TRANSPORDIAMET

Meie 30.01.2026 nr 7.1-2/26/18320-7

**Jälgimäe küla Pärnu mnt 539 Inchcape
autokeskuse krundivälise sidetrassi
kasutusteatisest nr 2511301/23458**

Joonis 2

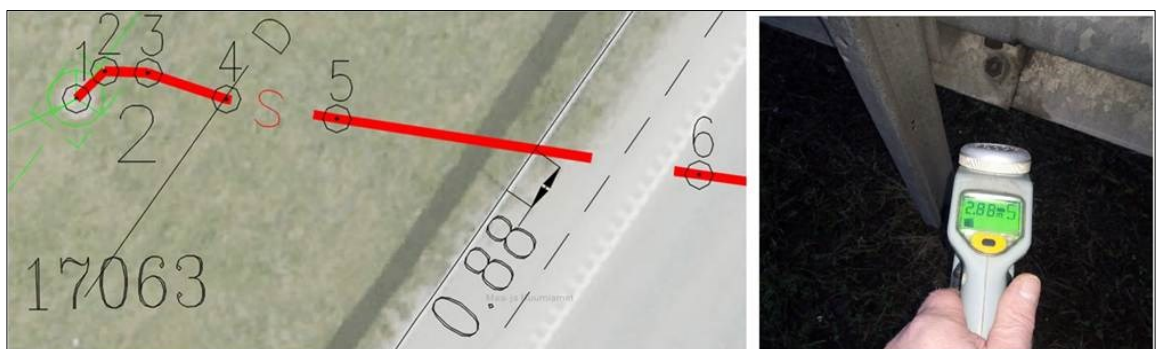
Tuginedes antud infole ei saa usaldusväärseks pidada parandatud teostusjoonist, sest jätkuvalt on vastuolu nii kõrguslikus kui ka plaanilises paiknemises:

- **Kõrguslik** – kui esialgne teostusjoonis on koostatud esimese puurimisprotokolli (fail lisatud) järgi, kuhu puurauku kaablikaitsetoru ei paigaldatud, siis on parandatud teostusjoonisel kõikide teiste mõõdistuspunktide kõrguste väärtused, mida puurimistööde ulatuses kontrollmõõdistamisel pole korrigeeritud, eeldatavasti ka valed (nii nagu olid punktid 5–7).
- **Plaaniline** – Haljasala poolt vaadatuna paikneb sidetrass teostusjoonise kohaselt teeäärde postist vasakul ~0,9 m kaugusel, kuid varasemalt edastatud fotode ja videode järgi nähtub, et sidetrass ristub teeäärdega vahetult teeäärde posti juures, postist paremal (vt joonis 2). Antud plaaniline asukoha erinevus on liiga suur, et saaksime esitatud tulemusi pidada võrdväärseks.

Tulenevalt nii suurtest vasturääkivusest ja valeinfo edastamisest, **palun teostada sidetrassile kontrollmõõdistus kogu riigiteede ulatuses ning esitada kontrollmõõdistamisel saadud uus trassi asukoht (xyz) kogu objekti ulatuses ning teostusjoonis kinnitada vastutava geodeedi allkirjaga. Teepiirde juures mõõdistada sidetrass tihedama sammuga, et sidetrassi paiknemine oleks täpsem. Koos teostusjoonisega palun edastada ka teise puuraugu rajamise protokoll** (Transpordiamet on 15.01.2026 saatnud e-kirja teel puurimistööde teostajale päringu teise puurimistööde protokolliga edastamiseks, kuid vastust pole veel saanud).
